設計 Date	12.05.24	品名 Description	三相乾式複巻変圧器 Dry-type Insulation Transformer	材料 Material	表面処理 Finish	摘要 Remarks
作図 Designed	N.Marukai	承認 Approved	S.Murakami	単位 Unit	mm	尺度 Scale
今井電機株式会社				型 名 Model	PET3-D020P-42	
今井電機株式会社				図 番 Dwg.No.	SPET3D020P42-V2

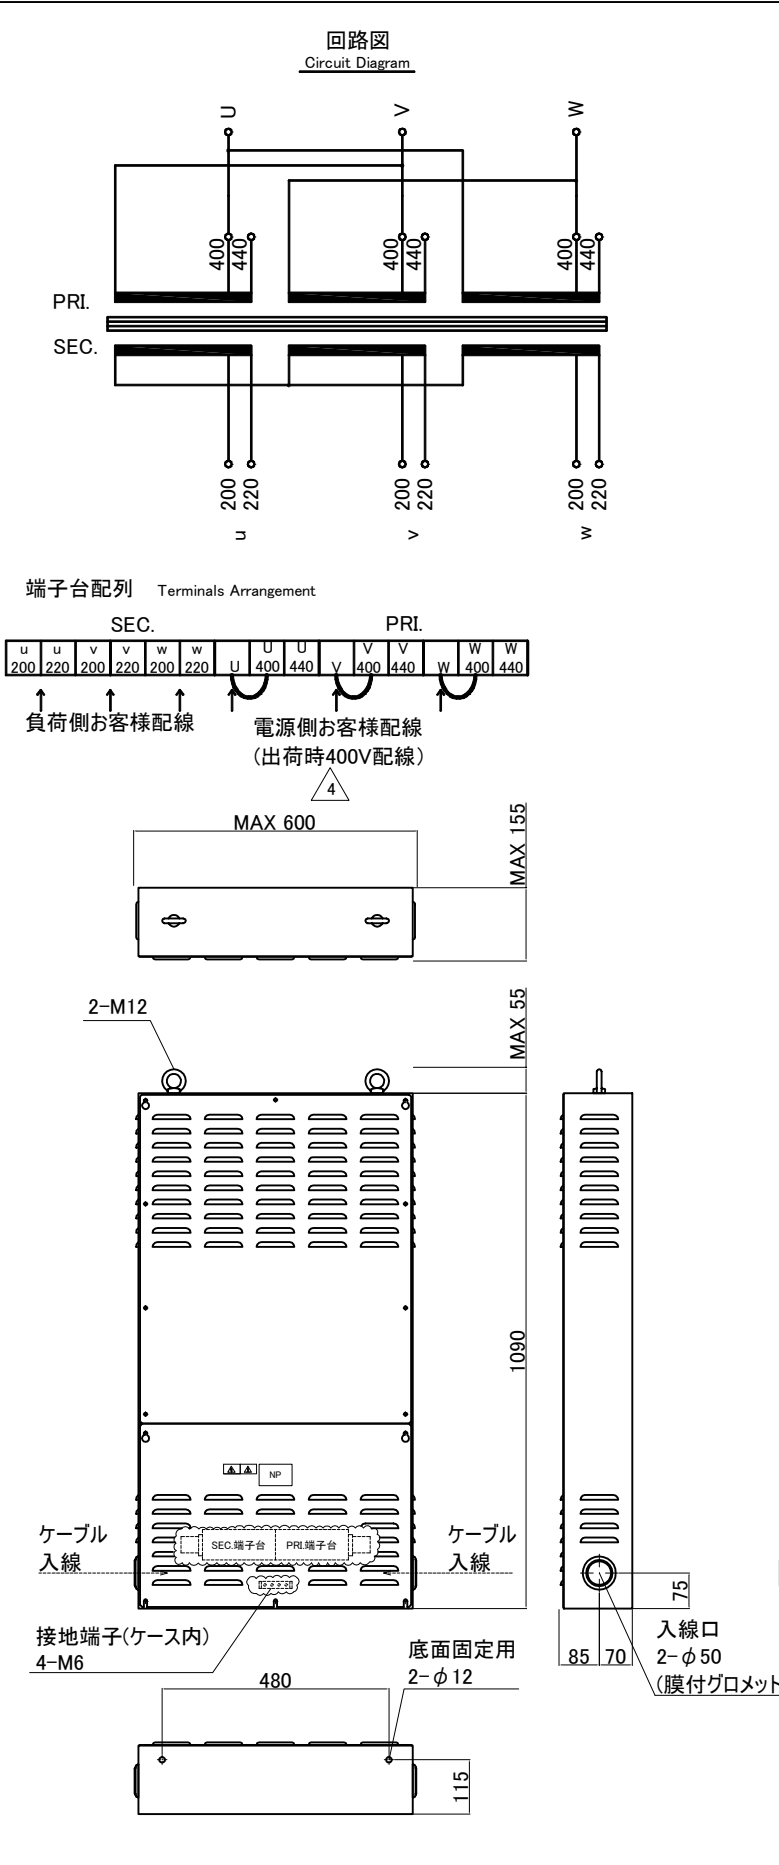
訂正者 Designed		訂正事項 Content		訂正日 Date		訂正記号 Rev. No.		訂正者 Designed		訂正事項 Content		訂正日 Date		訂正記号 Rev. No.	
変番 Ver.								訂正者 Designed		訂正事項 Content		訂正日 Date		訂正記号 Rev. No.	
								V2	N.Marukai	2次電流表記変更(52.5→57.7)		17.08.21		3	
								V2	N.Marukai	△結線 出荷渡り線配線変更(440V→400V)		17.08.21		4	
								V2	N.Marukai	規格改正に伴い西層変更(1995→2014)		17.08.21		1	
								V2	N.Marukai	定格電圧、全容量タップ電圧記号追加(R、F)		17.08.21		2
